PARECER TÉCNICO DE ENGENHARIA APÓS RECURSO DA PROPOSTA COMERCIAL

Concorrência Pública Nº CP22005 – SME – Processo nº P161699/2021

Objeto: Contratação de empresa especializada para construção de escola vertical, 12 salas, no bairro Cohab II, no município de Sobral/CE.

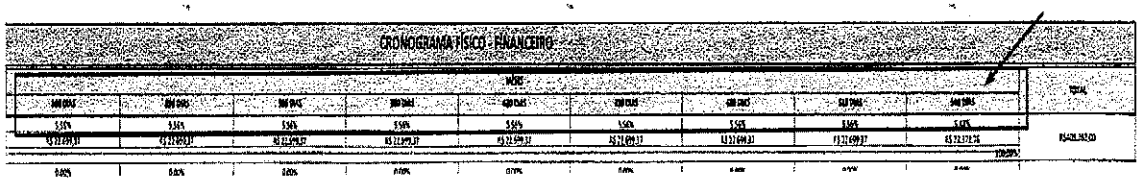
Vê-se, pois, que a empresa recorrida apresentou prazo de execução da obra na proposta, visto que indicou o prazo apresentado no cronograma físico-financeiro, pág. 3.098 e 3.099 do processo licitatório.

O cronograma físico- financeiro possui prazo de 540 (quinhentos e quarenta) dias, sendo, assim, o prazo de execução da obra, o que atende a exigência prevista no item 8.1.5 do Edital da CP22005 – SME.

Sendo assim, e diante do que consta nos autos, conclui-se pela insuficiência dos argumentos apresentados nas razões recursais pelo CONSÓRCIO CETRO/JT, em relação ao tema em questão.
